インド国デリー高速輸送システム建設
事業フェーズ 4-2（第一期）
（有償資金協力）
環境レビュー

日時 2024 年 11 月 11 日（月）13：59～16：59

インド国デリー高速輸送システム建設事業フェーズ 4-2（第一期）
（有償資金協力）
環境レビュー

図 1: Location of Deemed Forest 1 and 2

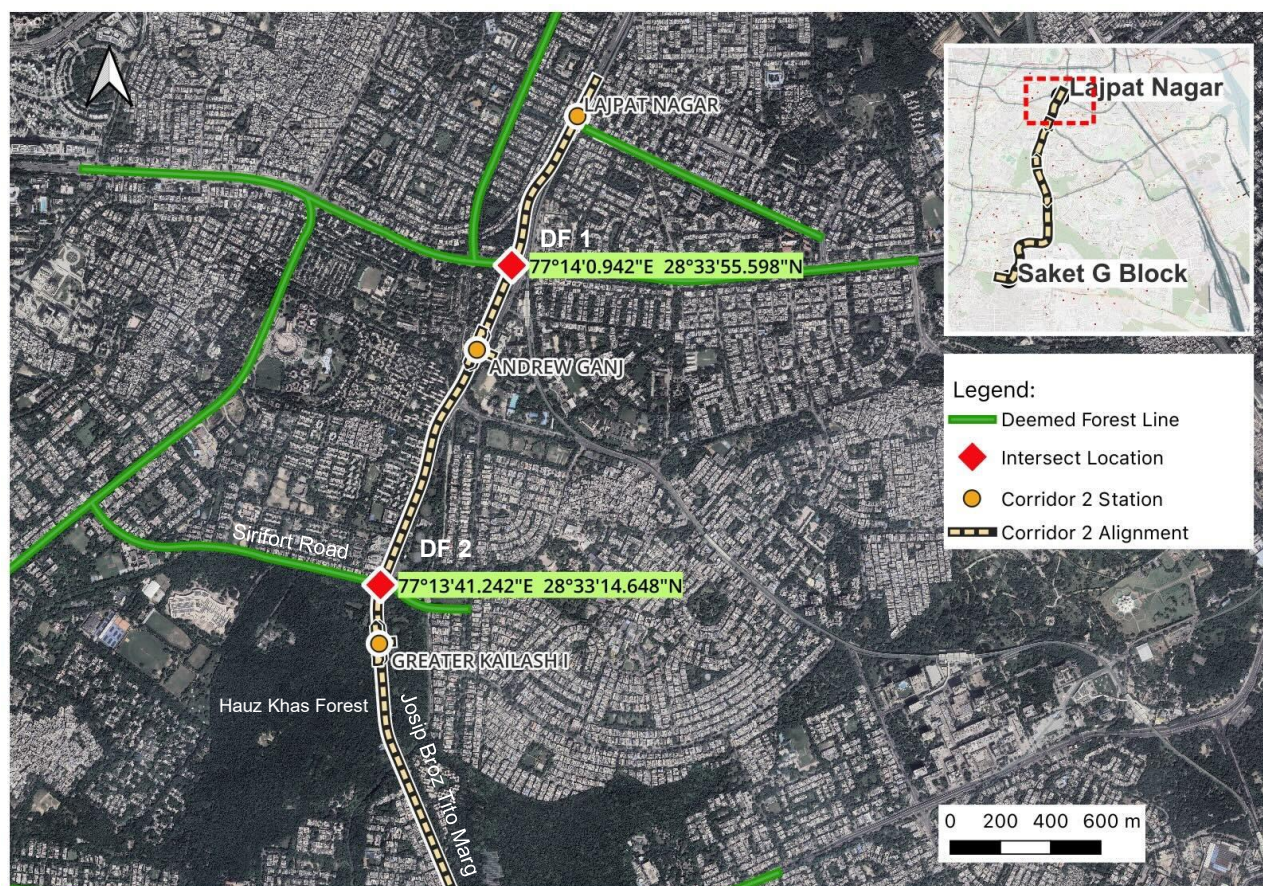
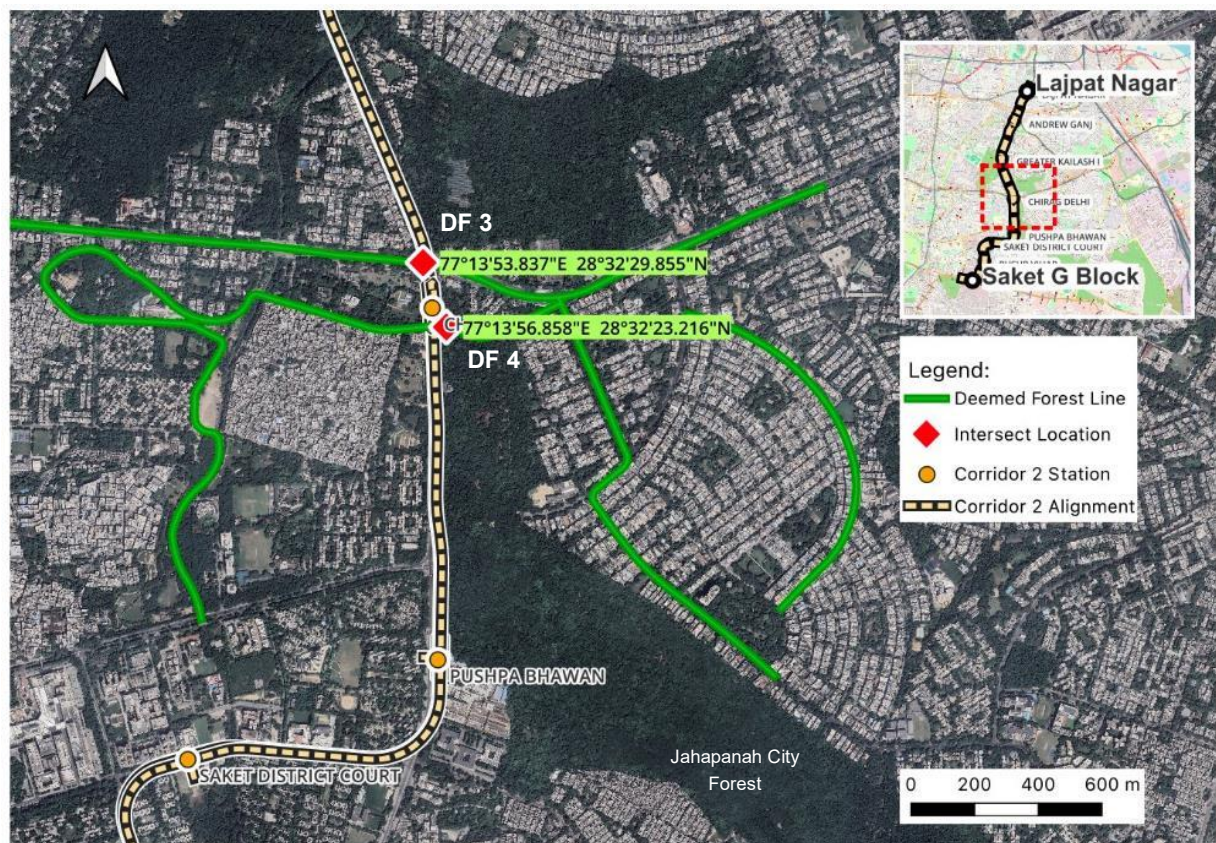
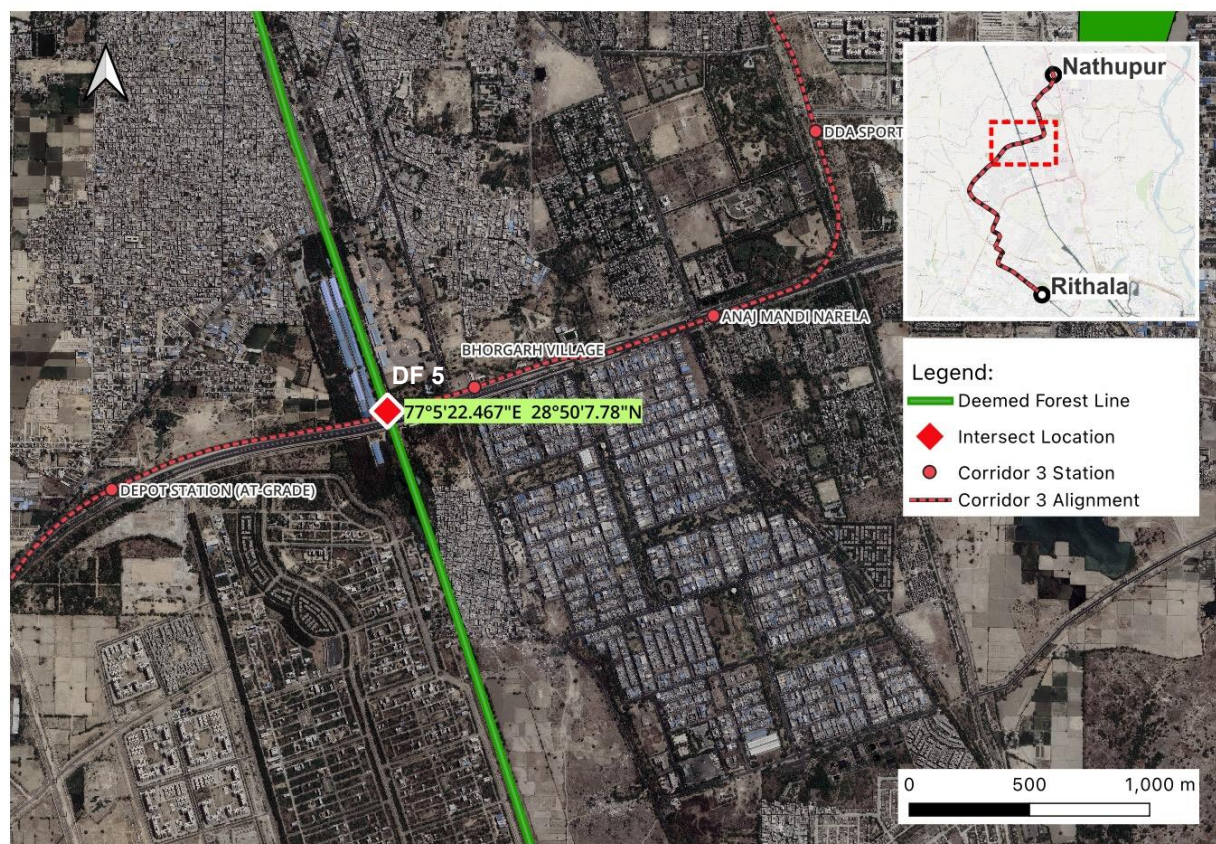
20.	EIA Report P.90 Table	P.92 の 2 段目右側写真では、写真が小さく判別しづらいですが、Corridor 2 と、駅（Greater Kailash-	阿部	森林地は保護林（Protected Forest）と、街路樹を指す二次林（Deemed Forest : DF）がありますが、Table7.12 では、事業に関

NO.	該当 ページ	事前質問（質）・コメント（コ）	委員名	回 答
	7.13,P.92 の写真	1?) も forest を通過、また中に存在するように見えます。Table 7.13 内「Location and Distance」では「Passing through...」と分類されていますが、これは、「Siriford Road」のことと考えられます。しかし、project alignment と各種の（森林的な）Area の位置関係がここでは重要なのでは。Table 7.13 への捕捉説明や記載方法の見直しをお願いしたいです。P.92 の写真は全て小さく、分かりづらいため大きくしてください。（質・コ）	委員	係する保護林（Protected Forest）とその位置関係および二次林（Deemed Forest）双方の情報を整理している一方、Table7.13 では二次林（Deemed Forest）のみを抽出し、詳細を整理しています。 修正版 EIA では、Table 7.13 において、二次林（Deemed Forest : DF）の位置図と補足説明を修正いたします（表 1, 図 1ー4 参照）。 確認したところ、本事業で影響が生じる二次林は全部で 5 カ所となります。 Corridor 2 では 4 つの二次林と直角に交差し（DF1-DF 4）。Corridor 3 では 1 つの二次林（DF5）と交差します。 DF2 は Sirifort Road 上の二次林（Deemed Forest）が Hauz Khas Forest（保護林）の外周に位置しており、Corridor222 は直角に交差します。路線 2 は保護林を通過している既存道路（JosipBroz Tito Marg）の上に建設される予定です(写真図 4 参照)。

21.	EIA Report P.92、巻頭目次 P.g	航空写真と思われる 8 枚に、または 8 枚全体にナンバリングがありませんので、付けてください。また、巻頭の P.g の Figure のナンバリングが 7.7 以降、混乱がありますので整理して、本文と統一してください。（コ）	阿部 委員	修正版 EIA では、二次林（Deemed Forest）の位置図の図表番号付け、本文と巻頭の図法番号を確認し、訂正いたします。

表1: location and area of deemed forest the project alignment pass through

Source: Google Earth 及び Google Map をもとにデリーメトロ公社（DMRC）作成
 図 2: Location of Deemed Forest 3 and 4

Source: Google Earth 及び Google Map をもとに DMRC 作成
 図 3: Location of Deemed Forest 5

図 7 : Chhatarpur Station

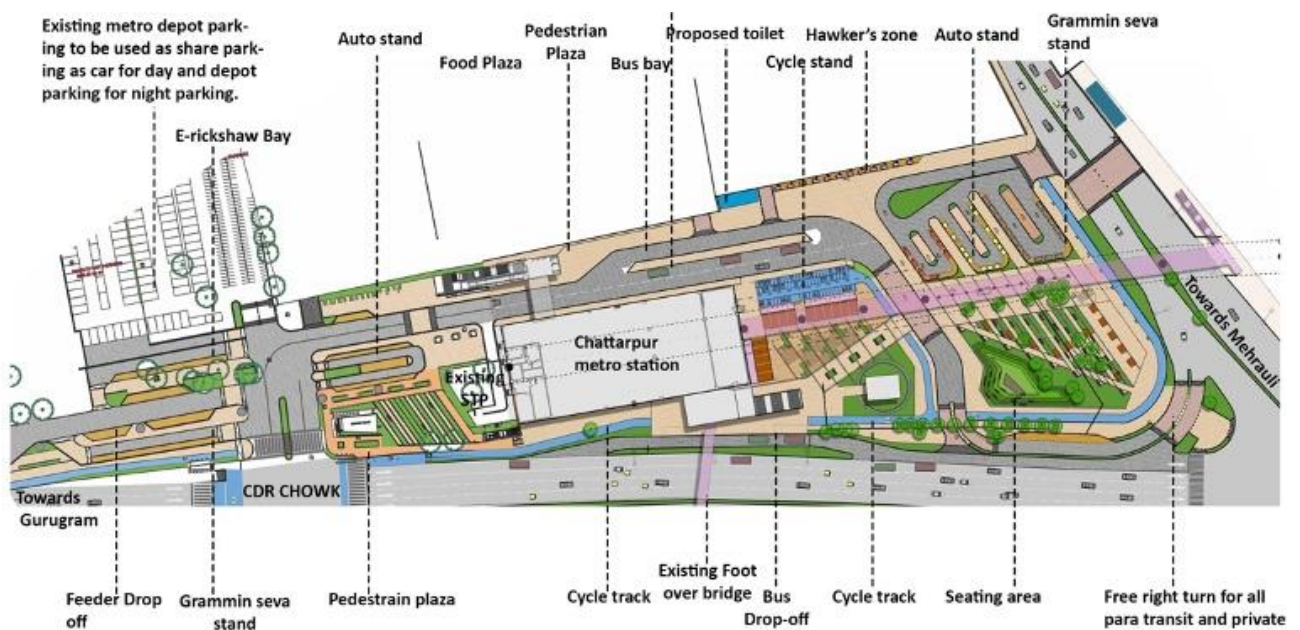
56.	なし	デリー高速輸送システム建設事業フェーズ 2(Ⅰ)～(Ⅴ)の事後評価報告書では、メトロ駅周辺では客待ちのリキシャで渋滞が起こっている場所があることが書かれています。（事後評価報告書 24 ページ）供用後の対策として DMRC は対策等を考えているのでしょうか？（質）	貝増 委員	DMRC は駅入り口とその周辺では E-rickshaws の影響により一部の場所で混雑が生じていることを確認しています。駅での他の交通手段との接続性を円滑にし、交通渋滞を緩和するマルチモーダル統合 (MMI) に取り組んでいます。MMI は歩行者用横断歩道の設置、バス停の規制などの対策、可能な限り E-rickshaws やその他の交通手段専用の車線や待機場所を設置する予定です。

63.		案件供与後に、地下鉄駅開設に伴い、地下鉄駅入口付近に向けての人流が増え、時間帯によっては人や駅に来た鉄道利用者の自動車による混雑が、駅入口やその周辺に生じる可能性があります（consultation や interview でも混雑の改善策が求められたり、懸念が報告された）。さらに、これらの人々に向けた物売りが（地域内外から）現れる可能性もあります（経済の活性化でもある）。一方で、地域住民には、混雑や外部からの人の流入が住環境の悪化と捉えられる可能性もあります。このような事態は、緩和策やモニタリング対象にはならないのでしょうか。住民は GRM を利用するしかないのでしょうか。（質）	阿部 委員	駅入口とその周辺では E-rickshaws の影響により一部の場所で混雑が生じていることを確認しています。DMRC は駅入口付近の他の交通手段との接続性を円滑にし、交通渋滞を緩和するマ混雑の緩和策として、マルチモーダル統合（Multimodal integration : MMI）に取り組んでいます。 MMI では、地下鉄と他の交通モード（E-rickshaws、バス、自家用車など）とのシームレスな接続を確保し、横断歩道の設置、バス停の規制、他の交通モード専用レーンや待機エリアの設置を提案しています。公共交通機関の利用者の利便性を最大限に高め、すべての交通手段の効率が改善することが期待されます。現在、Delhi Metro の 69 の駅で MMI が採用されており（図 6 と図 7 参照）、本事業の駅でも MMI が採用される予定です。 物売りは DMRC の駅境界外で事業を行っており、他の州政府機関の責任となります。要請があれば DMRC は他機関と調整します。住民は物売りなどについて懸念があれば、デリー政府に相談することになります。

図 6 : Hauz Khast Station

Chhatarpur Station Masterplan
